INSTITUTO NACIONAL DE VÍAS PROCESO MISIONAL EJECUCIÓN DE PROYECTOS DE INFRAESTRUCTURA DE TRANSPORTE MANUAL DE INTERVENTORÍA OBRA PÚBLICA LISTA DE CHEQUEO INFORME MENSUAL DE INTERVENTORÍA	CÓDIGO	MEPI-MN1-IN-15-FR-1
		VERSIÓN	1
		PÁGINA	1 DE 1

Contrato de Obra No. 1001 DE 2021 **Contratista:** CONSORCIO VIAS Y EQUIPOS MACIZO 2030

Contrato de Interventoría No. 990 DE 2021 **Interventoría:** CONSORCIO ICAYECO - 189

INFORME MENSUAL No. 51 **MES O PERIODO:** ago-25

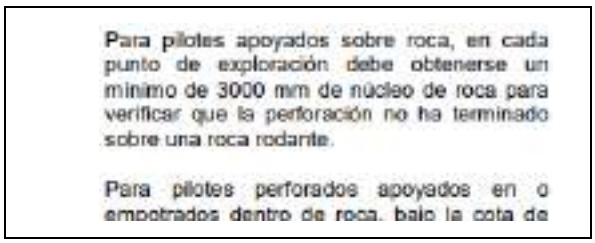
Comentario Interventoría a V3: No se evidencia la inclusión de esta información. Comentario abierto.

Comentario Interventoría a V4: Se reitera comentario pues no se indican las especificaciones técnicas (INVIAS). Comentario abierto.

Respuesta Contratista: Se incluye el capítulo 8 donde se incluye la información de las especificaciones constructivas.

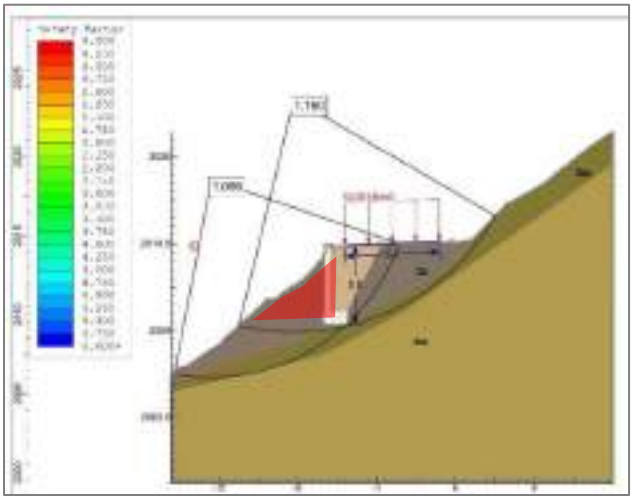
Comentario a V4: Atendido. Comentario cerrado.

Respuesta Contratista: Se atienden la observación y se incluyen los textos solicitados.
